改善箇所説明図

改善の内容

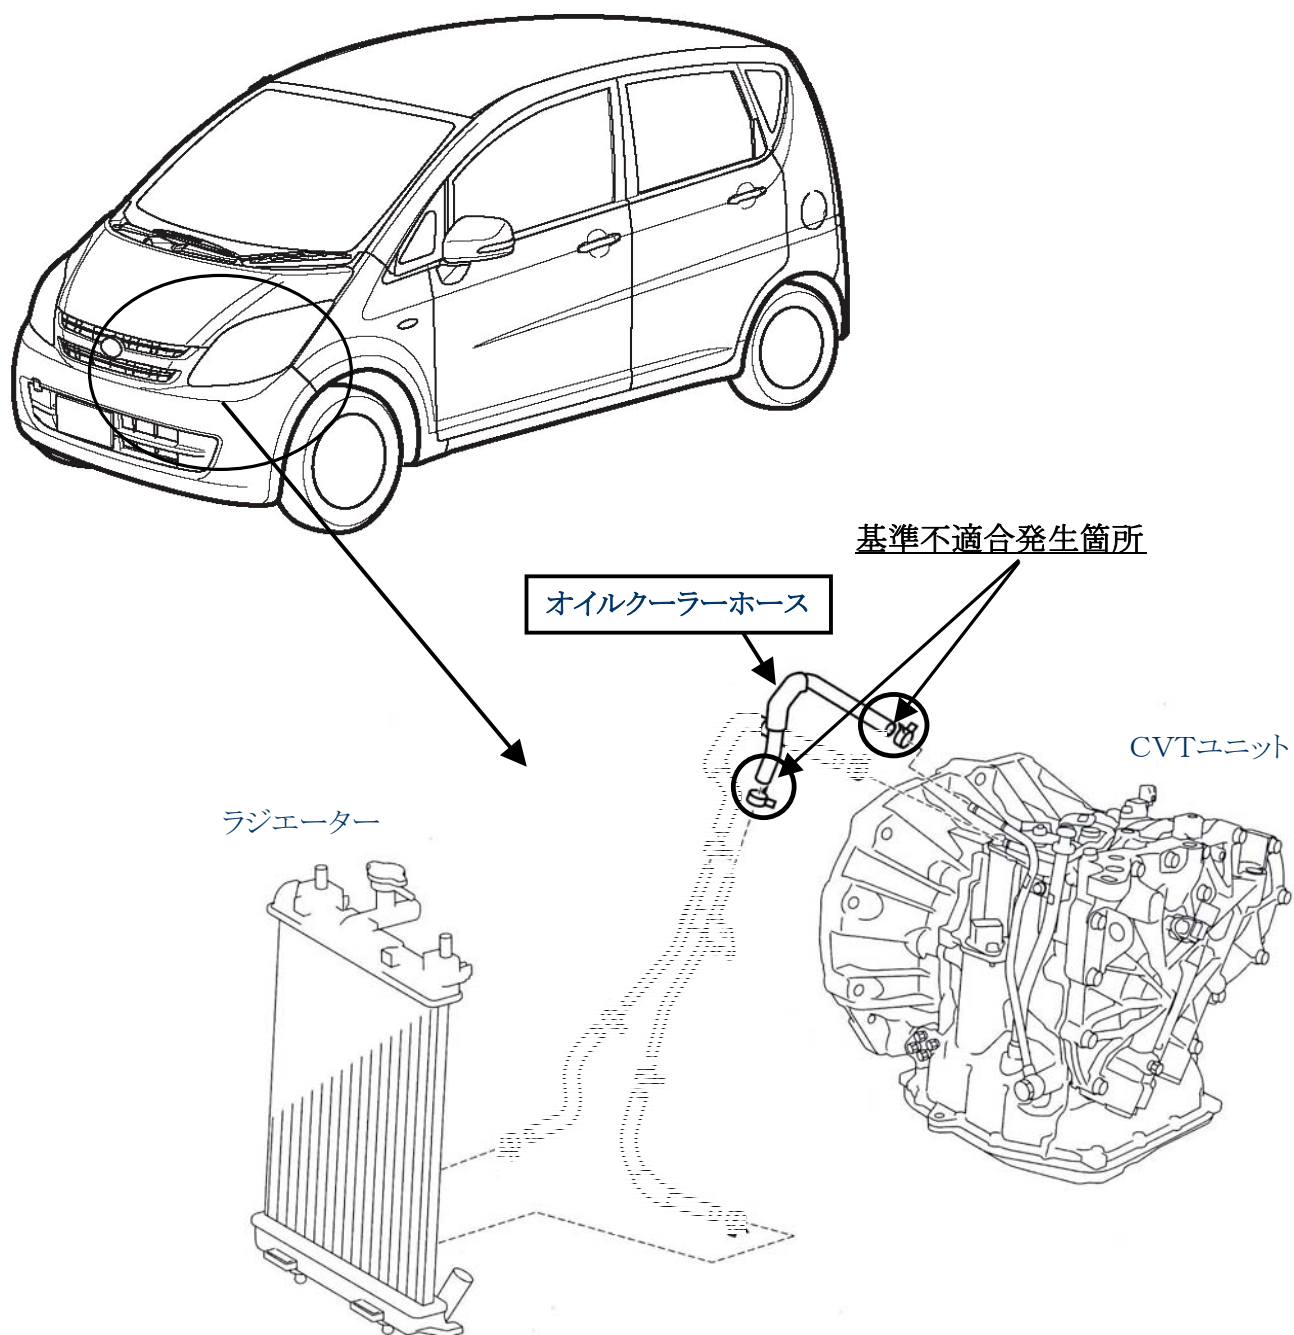
自動無段変速機 (CVT) のオイルクーラーホースの製造工程において、洗浄処理が不適切なものがある。そのため、エンジンの振動などにより当該ホースが抜けてオイルが漏れ、走行不能になり、最悪の場合、火災に至るおそれがある。

全車両、オイルクーラーホースを良品に交換する。

注： 図中の 内は交換部品を示す。
